监 理 通 知 单

工程名称:福建莆田德信电子屋顶分布式光伏发电项目

编号: ZHJL-TZD-009

事由: 关于电缆敷设、逆变器汇流箱雨棚制作等检查存在质量问题事宜。

附图四：雨篷制作不规范，汇流箱门无法正常闭合

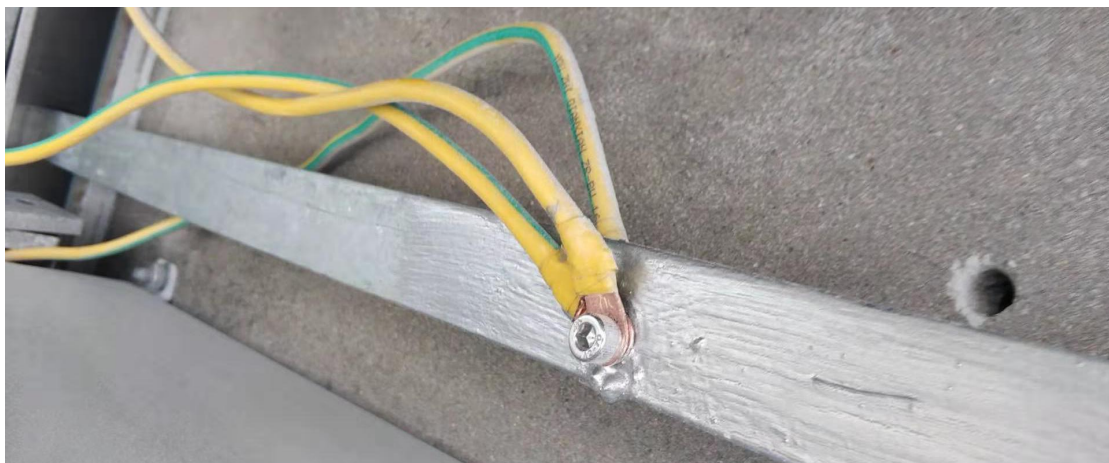
- 1、综合厂房 1#屋面电缆敷设杂乱至今未整改完成。
- 2、个别汇流箱、逆变器端交流电缆头制作工艺不规范, 未套三只护套。
- 3、雨棚制作不规范导致汇流箱开关门无法正常闭合。
- 4、不同线径的接地线接于同一接地点, 需按不同线径、每个接地点不超过两根重新压接。

现要求以上问题限期三日内整改完成回复, 报监理复查, 特此通知。。(问题详见下页附图)
